ORD. SM/AGD/Nº _____

MAT.: Se pronuncia conforme sobre Proyecto de Implementación de elementos viales reductores de velocidad en calle Lo Barnechea.

**MINUTA DE CONDICIONANTES DE PROYECTO
"IMPLEMENTACIÓN DE ELEMENTOS VIALES REDUCTORES DE
VELOCIDAD EN CALLE LO BARNECHEA", COMUNA DE LO BARNECHEA.**

- **Tramo 1: Plaza Nido de Águilas**

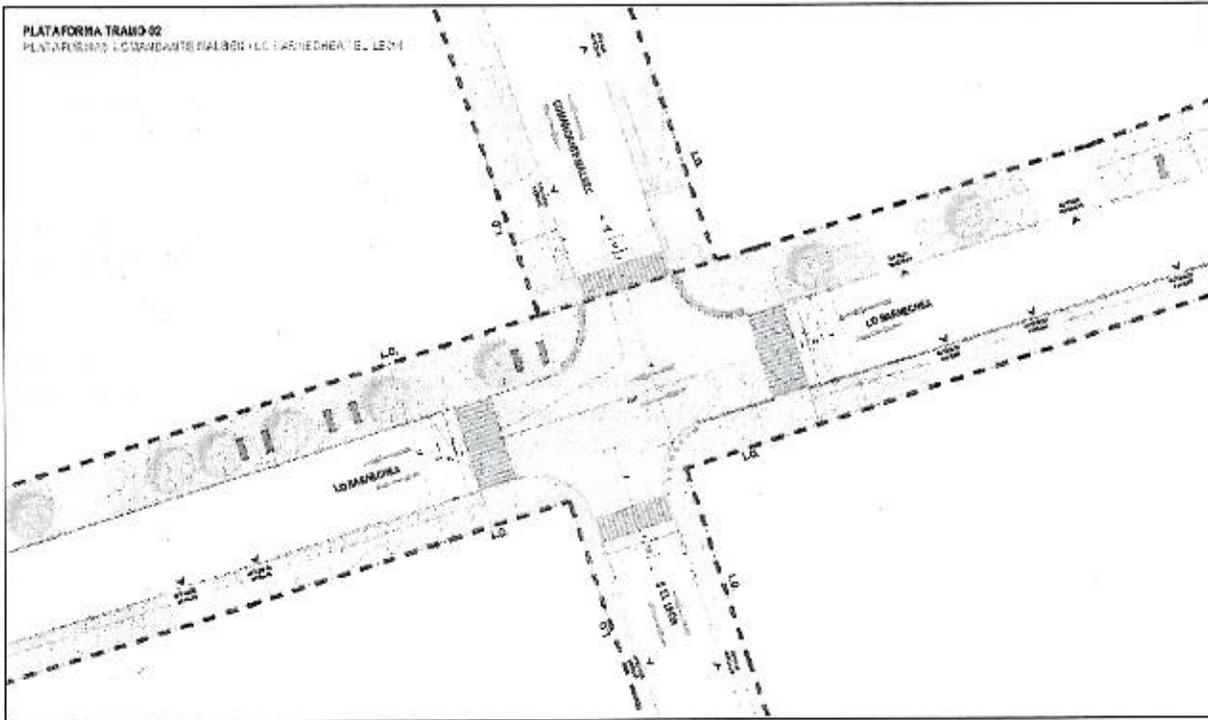
Se pretende elevar a nivel de acera la rama oriente de la plaza, así como la bifurcación sur, otorgando mayor prioridad y seguridad al peatón que accede al área verde.

- **Tramo 3: Cuatro Vientos / Lo Barnechea / Lastra**

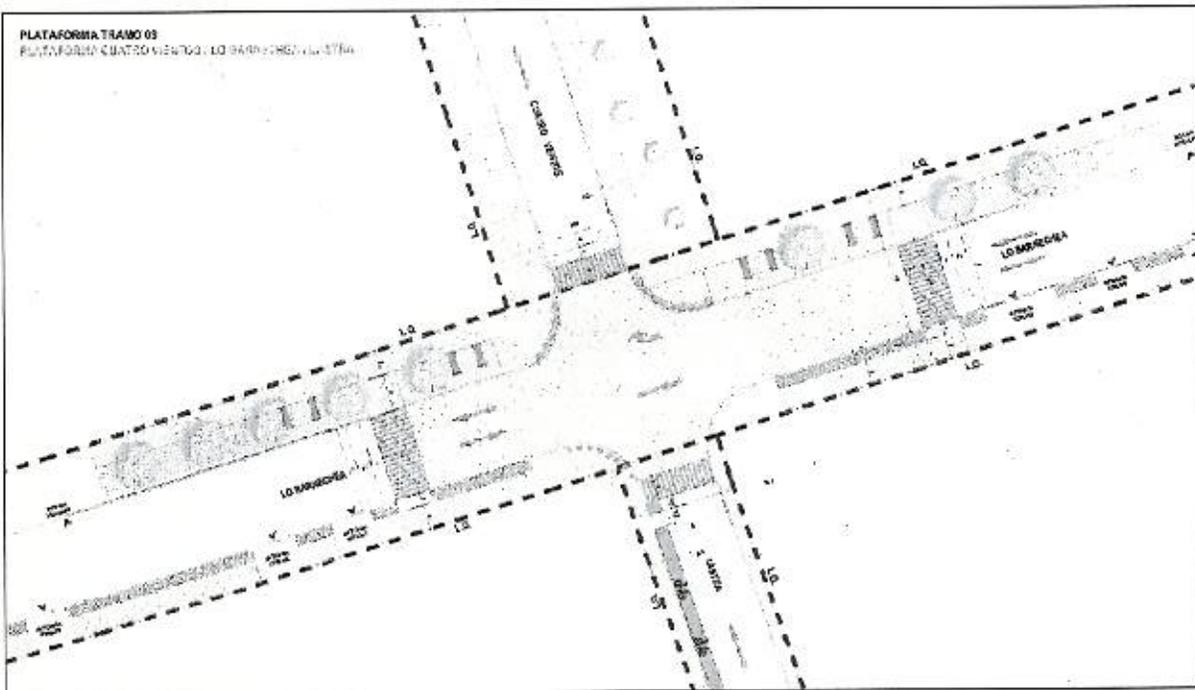
Se elevará a nivel de acera la intersección completa, y se prolongará hacia el sur hasta el paso peatonal proyectado, de manera de potenciar el flujo peatonal en esta esquina en que se encuentra una Biblioteca Municipal, un Centro de Tradiciones y comercio menor.

- **Tramo 4: Lo Barnechea / Los Patos**

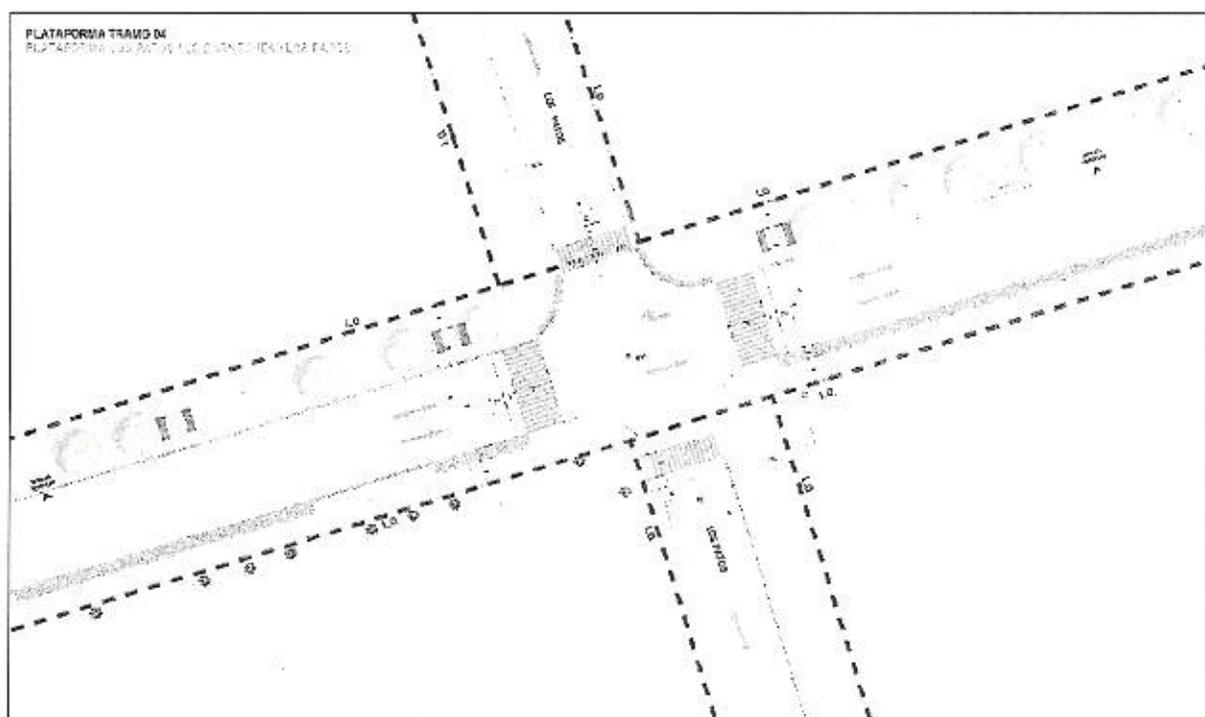
Se levantará a nivel de acera la intersección, facilitando la circulación de peatones en este punto en que se encuentra presencia de comercio menor, una comisaría y un jardín infantil.
